Revitalisation de la friche industrielle Federal Mogul

Création d'une plate-forme logistique nommée « Allonne Saint-Mathurin »

MEMOIRE EN
REPONSE

Rapport n°R21049/1.a
Version : avril 2022

Localisation des plantes caractéristiques des zones humides

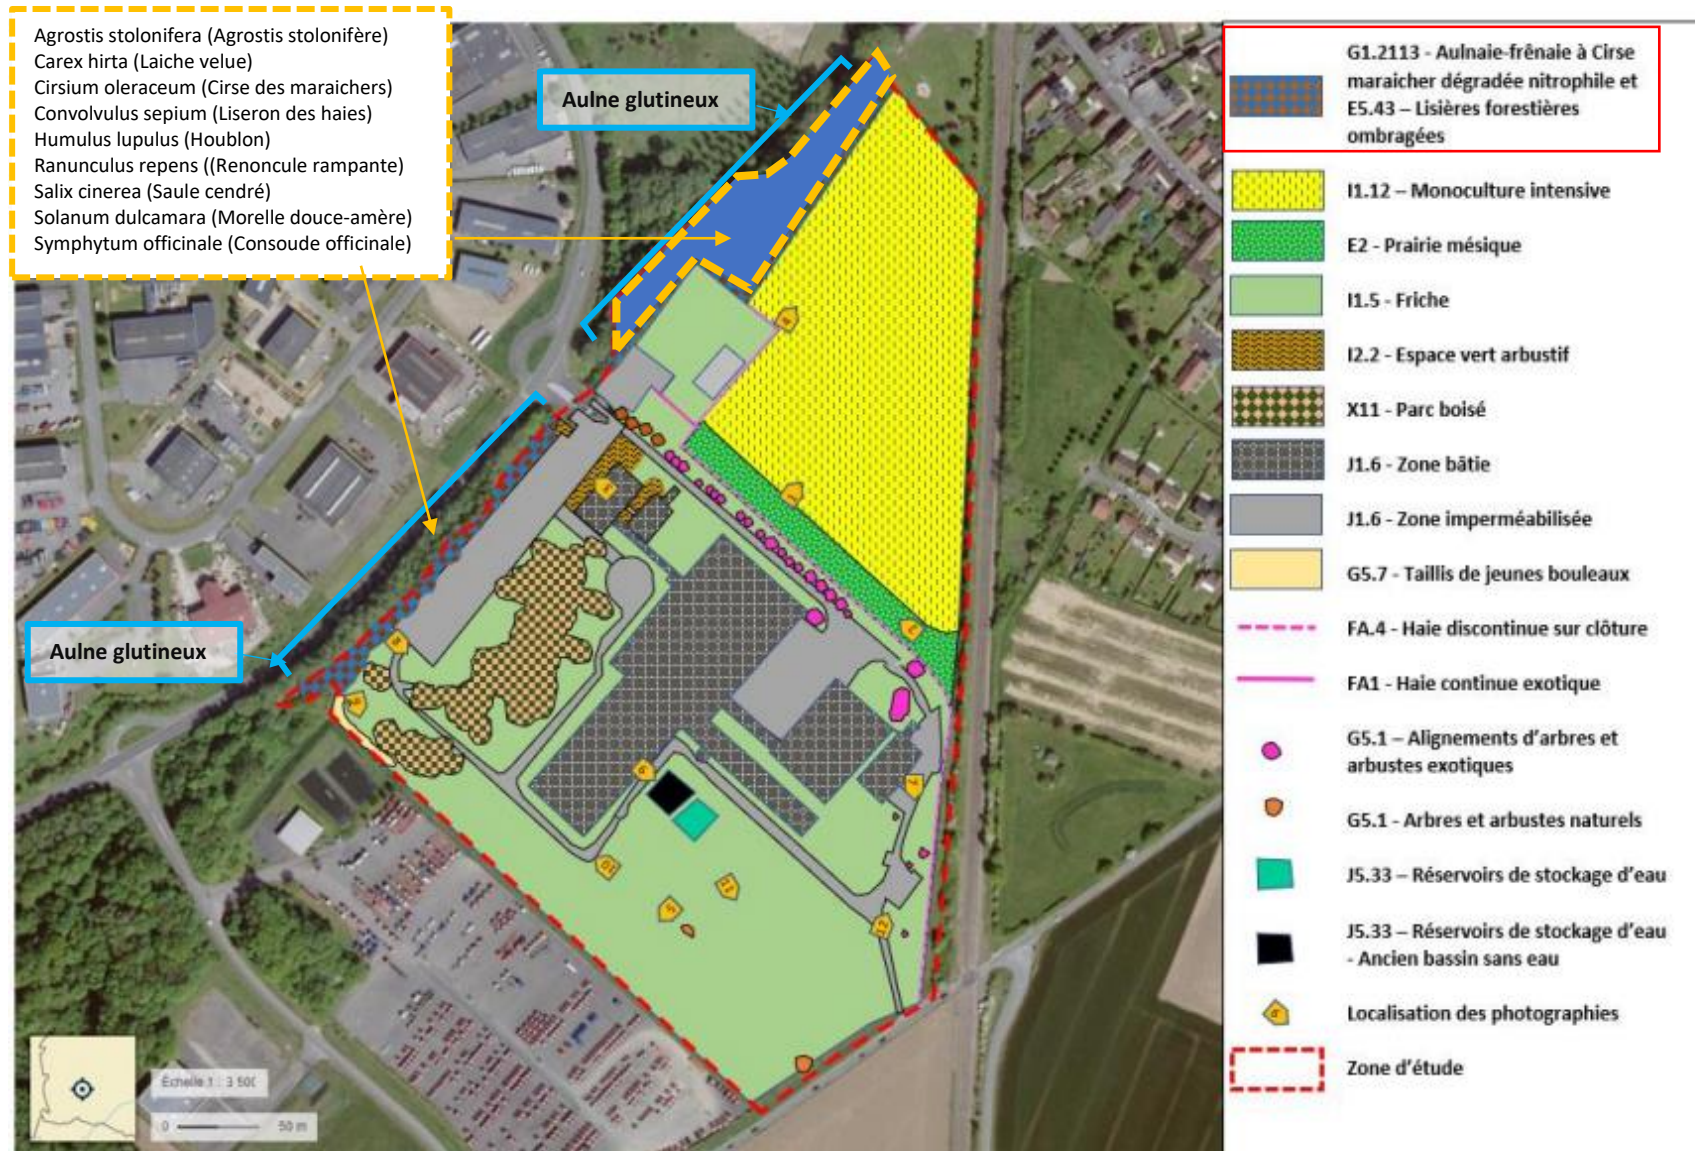
- L'interprétation des sondages pédologiques pourrait davantage être développée. Hormis la présentation de l'annexe 1 de la PJ n°19, il n'y a pas d'interprétation des sondages floristiques. Certaines lignes indiquent la présence de flore typique de zone humide, mais sans explication ni carte. Considérant que le long du cours d'eau, une zone humide en amont et aval du site est avérée. Le porteur de projet développera davantage l'argumentaire sur les critères de zone humide selon l'arrêté du 24 juin 2008.

Les observations floristiques ont mise en évidence 10 espèces caractéristiques des zones humides selon l'arrêté de 2008 sur la caractérisation des zones humides :

L'Agrostis stolonifère, le *Carex hirta*, la Consoude officinale, et la Renoncule rampante composent la strate herbacée basse de l'ourlet de la lisière sur le lit majeur du ruisseau surtout dans la zone Nord-Ouest de la zone de projet. Le Cirse des maraichers se répartit sous l'aulnaie en individu isolé (cf. carte).

La Renoncule rampante est la seule à s'exprimer sur l'ensemble du site. Cette espèce ubiquiste se rencontre partout où l'eau stagne en surface de manière temporaire (interstices de pavements, ornières, zones tassées des aires de stationnement...). Cette plante peut caractériser d'autres habitats non humides comme des terrains frais par exemple en situation ombragée. Elle est bien présente dans l'ourlet de la lisière.

Toutes les espèces végétales ont été observées dans les deux habitats référencés G1.2113. - Aulnaie-frênaie à Cirse maraichers dégradée nitrophile et E5.43 – Lisières forestières ombragées (cf. carte de la végétation).

Ces stations végétales, en périphérie de la zone de projet ne seront pas touchées par le projet.

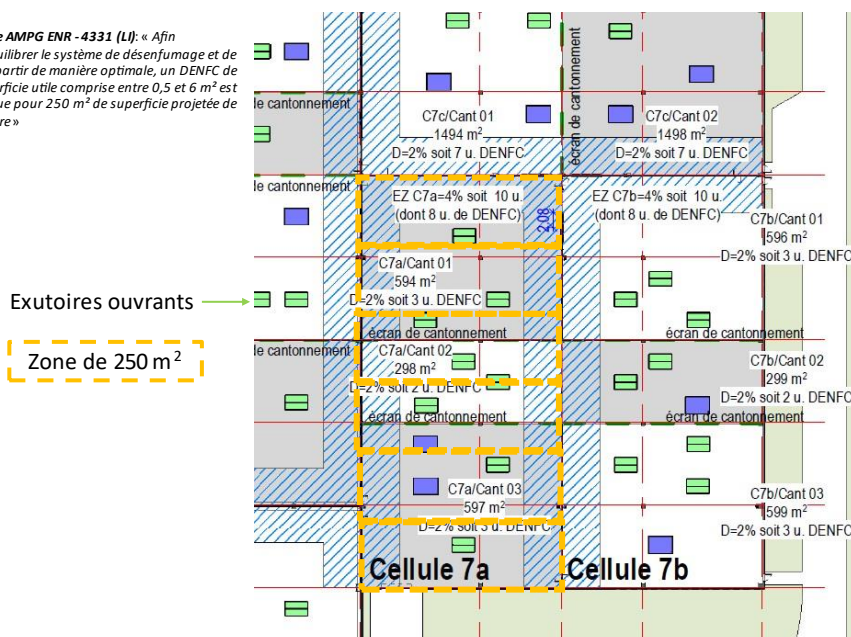
- Les plans des installations n'identifient pas les zones à risque avec le type de risque associé.

Tout l'entrepôt est concerné par le risque incendie. Des plans de détails des localisations des stockages de produits particuliers (inflammables, aérosols, dangereux pour l'environnement) ne peuvent être fournis plus en détail à ce jour. Ils seront réalisés par le locataire selon son organisation au sein des cellules.
